# **ТРАКТОРЫ ГУСЕНИЧНЫЕ**

**БОЛТЫ БАШМАКА ГУСЕНИЦЫ**

**ГОСТ 11674—75**

Изменение № 2 ГОСТ 11674—75 Тракторы гусеничные. Болты башмака гусеницы

Черт. 1

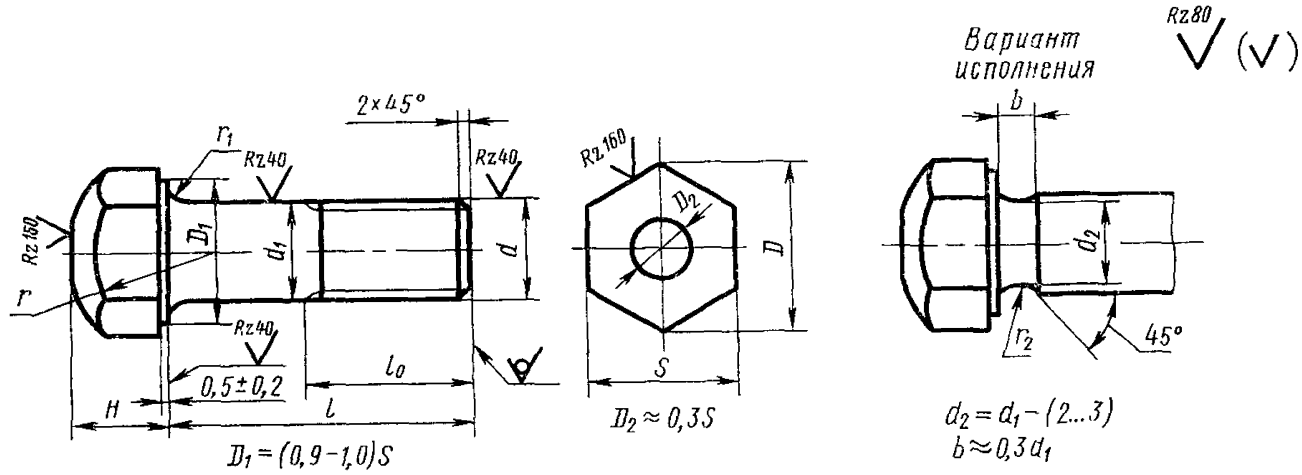
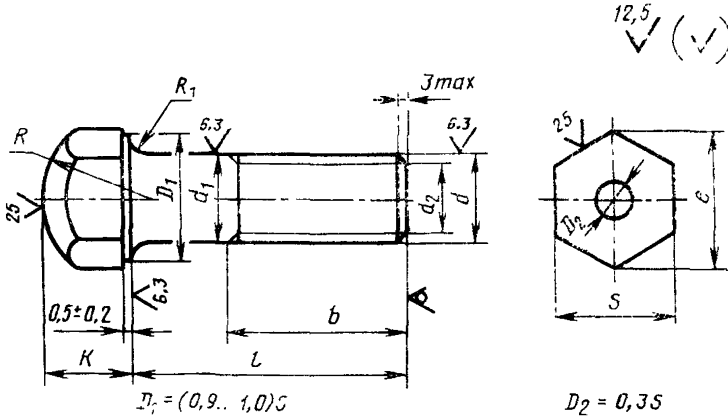
Пункт 1.1. Чертеж 1 заменить новым (вариант исполнения исключить):

$D_2 = 0,35$

Примечание.  $d_2 \ll$  внутреннего диаметра резьбы.

Таблицу изложить в новой редакции:

Номинальный диаметр резьбы $d$		16	20			24	
Диаметр стержня $d_1$	Номин.	16	20	20*	21*	24*	24,8*
	Пред. откл. для $<M24$ $h$ 13 и $h$ 9; для $\geq M24$ $b$ 11	-0,27	-0,33		-0,052	-0,16 -0,29	
Размеры «под ключ» $S$	Номин.	24	30	27		36	
	Пред. откл. $h$ 14	-0,52				-0,62

Высота головки $K$	Номин.	16	19	17	22,5		
	Пред. откл. $j$ 16	$\pm 0,55$	$\pm 0,65$	$\pm 0,55$	$\pm 0,65$		
Диаметр описанной окружности $e$ , не менее		26,5	33,3	29,6	39,5		
Радиус сферы $R$	Номин.	19	27		24		
	Пред. откл. $j$ 17	$\pm 1,05$					
Радиус подголовка $R_1$	не менее	0,6	0,8	2,5	2		
	не более	1,1	1,4	3,0	2,2		
Допуск симметричности головки относительно оси стержня в диаметральном выражении		1,04			1,00		
Длина болта $l$	Номин.	60	62	78	70	78	
	Пред. откл. $j$ 16	$\pm 0,95$		—	—	—	
Длина резьбы $b$	Номин.	32		34	40	37	
	Пред. откл.	$+3,0$					
Шаг резьбы		1,5

Примечание. Остальные размеры болтов с диаметрами стержня, отмеченными знаком (\*) и их конструкции — по рабочим чертежам, утвержденным в установленном порядке. В условном обозначении этих болтов должна указываться буква «С».
